**Verslag huishoudelijke elektrische installatie op laagspanning en zeer lage spanning****Algemeen:**

Referentie: 004-20260327-05	Datum controle: 27/03/2026
Keurder: 004

Eigenaar: Onbekend	EAN-code: Onbekend
Adres installatie: Vital Decosterstraat 83 bus 0201, 3000 - Leuven	Nummer teller(s): Onbekend
Distributienetbeheerder installatie: Fluvius	
Datum uitvoering installatie: <input checked="" type="checkbox"/> Vóór 01/10/1981 <input type="checkbox"/> Tussen 01/10/1981 en 01/06/2020 <input type="checkbox"/> Vanaf 01/06/2020	
Type: <input checked="" type="checkbox"/> Woonenheid <input type="checkbox"/> Niet-huishoudelijk <input type="checkbox"/> PV <input type="checkbox"/> Batterij <input type="checkbox"/> Laadpaal

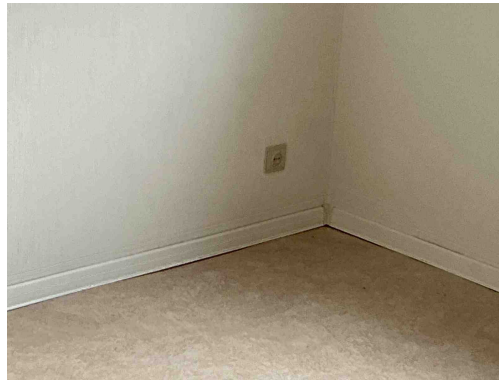
B17 - De voedingsspanning is niet op elk bord vermeld (Boek 1: 3.1.3.3).
Opmerking: Oa. Bord 1

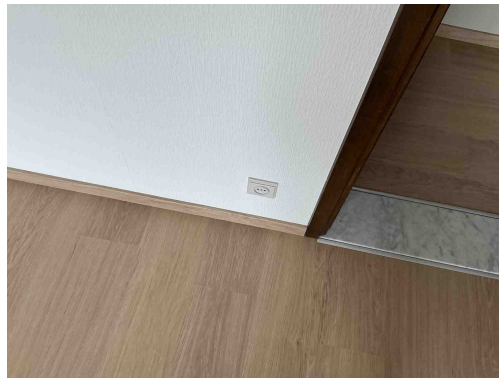
A20 - Er bevindt zich een contactdoos zonder beschermingsgeleider in de elektrische installatie. Deze is niet geplaatst achter een differentieelstroombeschermingsinrichting met grote (max. 30mA) of zeer grote (max. 10mA) gevoeligheid.

Opmerking: Oa living, slaapkamer 1,2, gang,...

T11 - De contactdozen waarvan de toegekende stroomsterkte maximaal 16A en de toegekende spanning maximaal 250V bedraagt en niet bedoeld zijn voor de voeding van een of meerdere verbruikstoestellen voor een specifiek doel en niet geplaatst zijn in of op schakel- en verdeelborden, beschikken niet of IPXX-D (incl. gemeenschappelijke delen residentieel geheel) (Boek 1: 4.2.2.3/5.3.5.2).

Opmerking: Oa living, gang, slaapkamer 1,2,...

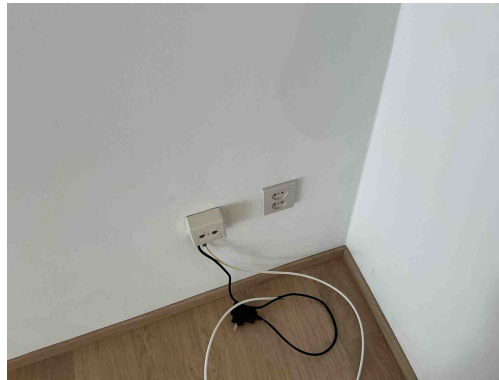
A20 - Er bevindt zich een contactdoos zonder beschermingsgeleider in de elektrische installatie. Deze is niet geplaatst achter een differentieelstroombeschermingsinrichting met grote (max. 30mA) of zeer grote (max. 10mA) gevoeligheid.

Opmerking: Oa living, slaapkamer 1,2, gang,...

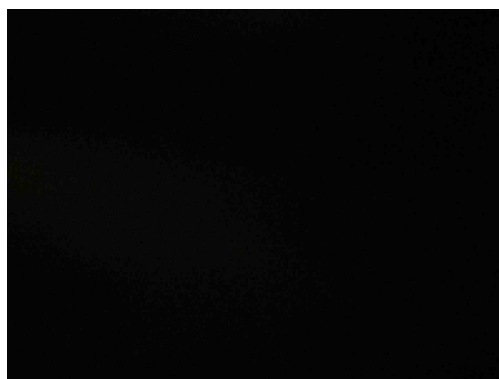
A16 - Er is geen continuïteit van de beschermingsgeleider van de contactdoos (Boek 1: 5.4.3.4).
Opmerking: Oa keuken

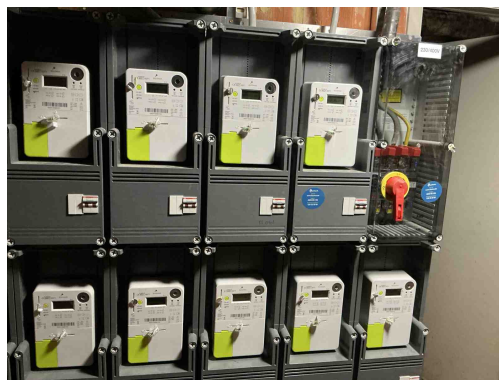
D08 - De nodige markeringen op de beveiligingstoestellen ontbreken of zijn onleesbaar (Boek 1: 5.3.5.5).
Opmerking: Oa bord 1
